2022 濃計発第 6 号

日本原燃株式会社

濃縮・埋設事業所加工施設保安規定の変更認可申請について

別添 加工施設保安規定新旧対照表

別図2 (1/3) ウラン濃縮建屋1階 管理区域図 (第45、49、54、55条関係)

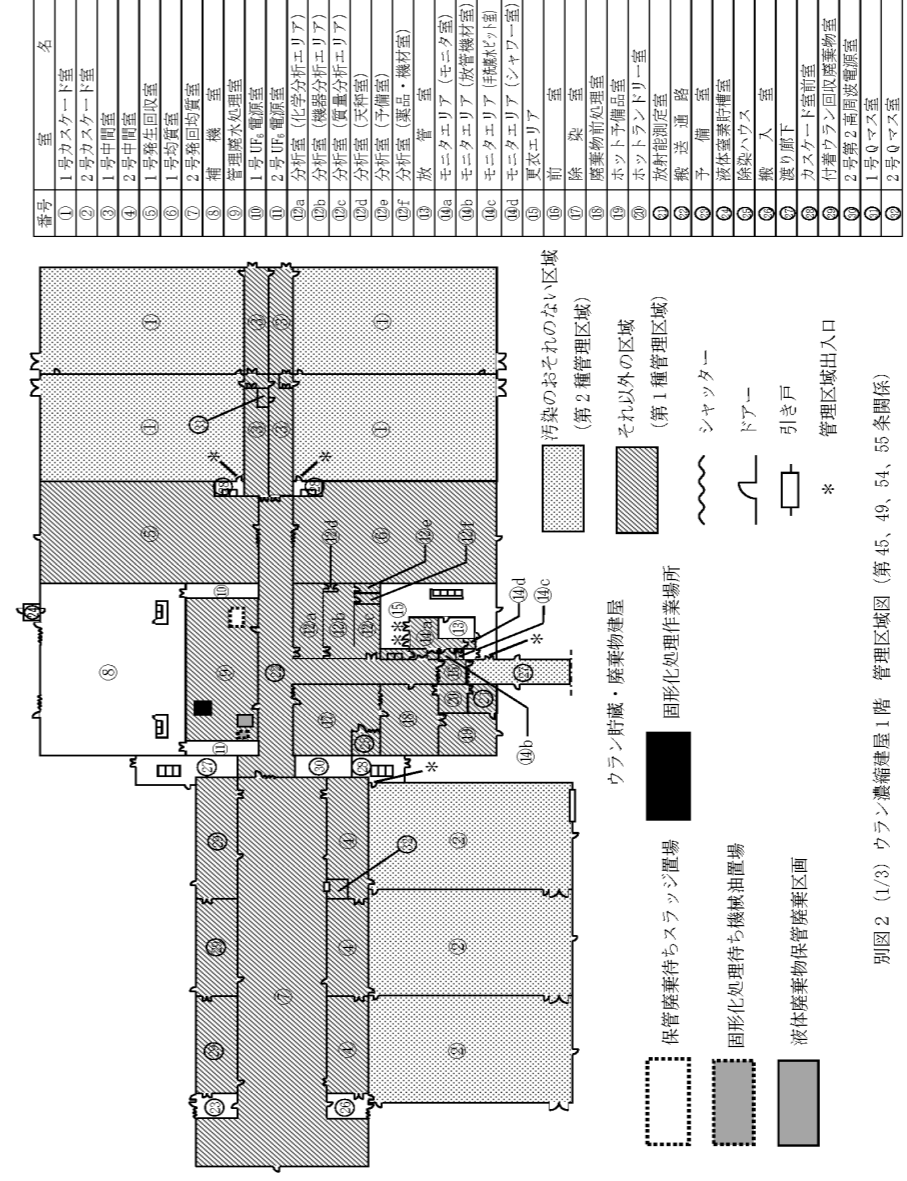
④モニタエリアのレイアウト変更に伴い、第 1 種管理区域に係る事項を変更するため、保安規定別図 2（1/3）（ウラン濃縮建屋 1 階 管理区域図）の変更を行う。

- ・事業変更許可・設工認に係る事項(モニタエリアの第1種管理区域に係る事項の変更)
- ・記載の適正化(事業変更許可・設工認を踏まえた記載の適正化)
